文 書 名	「木造軸組工法住宅の許容応力度設計（2008 年版）」に関する質疑
発 行 元	木造軸組工法住宅の許容応力度設計改訂WG （財団法人 日本住宅・木材技術センター）
公 開 日	平成 21 年 6 月 5 日
最 終 更 新 日	平成 22 年 3 月 30 日

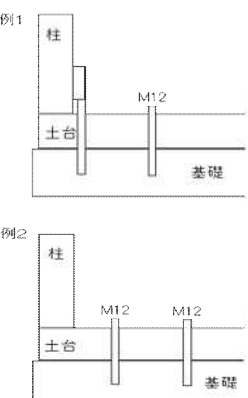
2-89	水平構面	P86	<p>図 2.4.6.2 のケースでは、j 通り～j+1 通り間の短期許容せん断耐力は、j 通り側の端部の検定においても j+1 通り側の端部の検定においても(A部分の <math>Qa</math>) × a を用いるということでしょうか。</p> <p>(p.76 の記述で「同一区画内の位置によって奥行きや <math>Qa</math> が異なる場合については、( <math>Qa</math> × 奥行き ) が最小となる位置の値を用いる」とあるため) j 通り側も j+1 通り側も短期許容せん断耐力は <math>Qa \times a</math> として検定するのですか？</p>		<p>原則は、j 通り～j+1 通り間のすべての位置で、せん断力が短期許容せん断耐力以下であることを確認する必要があります。「( <math>Qa</math> × 奥行き ) が最小となる位置の値を用いる」という記述は、通常、これにより最も危険な位置での検定が行われると考えられるためです。図の j+1 通りなどにおいて、その位置でのせん断力と( <math>Qa</math> × 奥行き (= a+H) ) を用いて検定を行い、j 通り～j+1 通り間のすべての位置で、せん断力が短期許容せん断耐力以下であることを確認できれば、その方法でも構いません。</p>	3/30	
2-90	水平構面	P86	<p>複数の水平構面の区画が耐力壁線方向に離れて並ぶ場合(コの字型の場合等)、負担せん断力に対する検定を行う際の短期許容せん断耐力は並んだそれぞれの区画の短期許容せん断耐力の和とすればよいでしょうか。</p> <p>j ~ j+1 通り間の水平構面の短期許容せん断耐力は <math>Qa1 \times a + Qa2 \times b</math> として検定を行うのですか？</p>		<p>j 通りの長さ a の部分と b の部分が横架材等で繋がれていない場合には、それぞれの区画が独立に動くので、原則的には、それぞれの部分で負担せん断力に対する短期許容せん断耐力( <math>Qa1 \times a</math> 又は <math>Qa2 \times b</math> ) の検定を行う必要があります。</p>	3/30

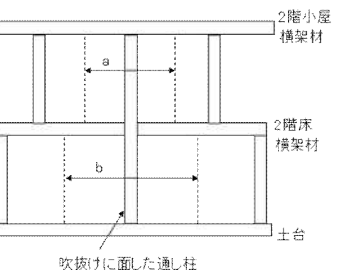
2-118	アンカーボルト	P94	<p>アンカーボルトの引張耐力の検定の説明で、<math>T_a</math>は「当該アンカーボルトの最寄りの柱脚と土台の接合仕様における短期許容引張耐力」となっていますが、その柱脚が他の M16 アンカーボルトと直結されている場合や、その柱脚により近い距離に他の M12 アンカーボルトが存在する場合もこの <math>T_a</math> によって検定を行う必要があるでしょうか。</p> <p>右の例 1、例 2 において、右側の M12 アンカーボルトについて左の柱を最寄りの柱脚として検定を行う必要があるでしょうか。</p>		<p>例 1 については、M12 アンカーボルトには力が伝わらないので、直結した M16 アンカーボルトについてのみ、検定を行います。例 2 については、左側のアンカーボルトのみ、検定を行ってください。</p>	3/30	
2-119	アンカーボルト	P94	<p>2.4.9.3 式のアンカーボルトの引張耐力について、「各種混合構造設計指針・同解説」ではボルト鋼材の耐力・コーン破壊耐力・先端部の支圧耐力の最小値で付着は考慮しないとなっています。許容応力度設計においても付着は考慮しなくても良いのではないのでしょうか。</p> <p>アンカーボルトの引張耐力において、2.4.9.3 式はフックを考慮していませんが、フックがあれば強度があがるのではないのでしょうか。</p>		<p>「各種混合構造設計指針・同解説」では機器及び支持構造物の定着部に用いるアンカーボルトを主として取り扱っているため、付着を検討していませんが、本書では安全側のため付着も検討することとしています。</p> <p>また、アンカーボルトの引張りにおいて、フックは重要ですが、フックによる割増耐力を算定することが難しいため、本書においては、フックを余力と考えています。ただし、アンカーボルトの仕様や施工条件等を特定した実験等により、検証が十分にされている場合にはこの限りではありません。</p>	3/30	
2-120	軸力	P111 P156	<p>Q&amp;A の 2-73「軸力」に関して、「上階の耐力壁を受ける独立柱のような厳しい条件の場合は、短期の軸力の検討を行う必要があります。この場合の設計荷重は、長期軸力 + 地震時付加軸力、長期軸力 + 風荷重による付加軸力等の複合応力となります。」と回答があります。</p> <p>ここで、柱に作用する短期の軸力の場合でも、許容せん断耐力から軸力を計算する場合の <math>B_i</math> は、どのように設定すればよいのでしょうか。</p>		<p>耐力壁に接する柱の位置に応じて、接合部の引き抜き検定時と同じように <math>B_i</math> を設定してください。（本書 P68 参照）</p>	3/30
